Mercedes-Benz

Actros / Axor / ...

Spojka s dvjema pločicama je dodatno razvijena i prilagođen je dizajn promijenjenim tehničkim zahtjevima. Dosadašnji dizajn glavčine/čahure (sl. 1) zamijenjen je novim dizajnom sa spojnim limom (sl. 2).

Sl. 1: Dosadašnji dizajn (primjer)

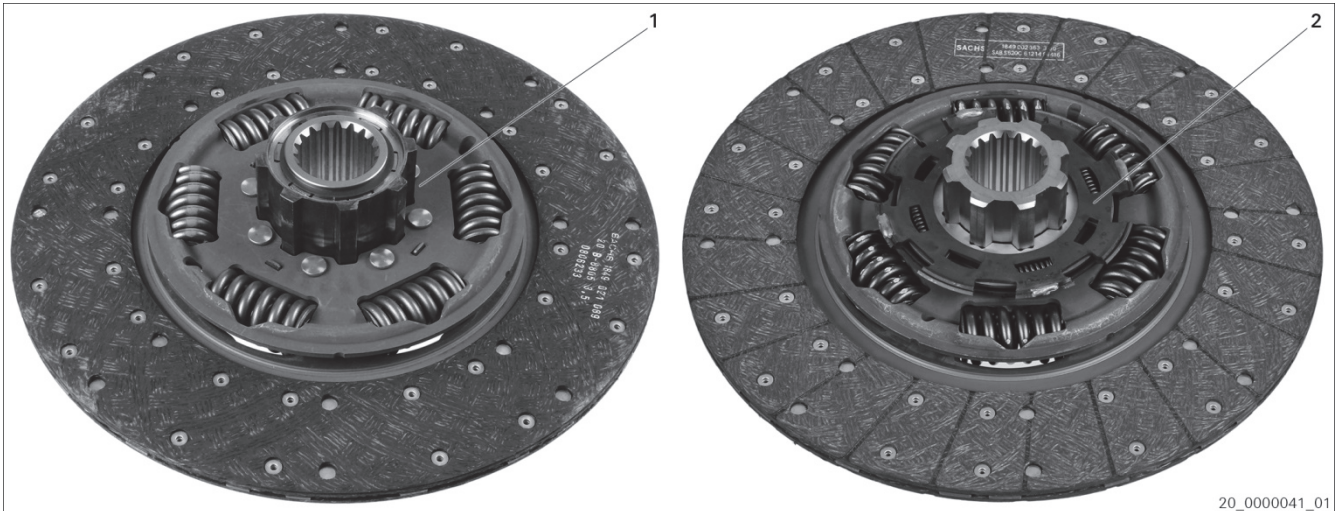
Elementi različitog dizajna ne mogu se ugrađivati u kombinaciji!

Zamjenski lanac
3400 121 501 → 3400 700 649
3400 700 355 → 3400 700 648
3488 000 102 → 3488 000 400 + 1878 007 185
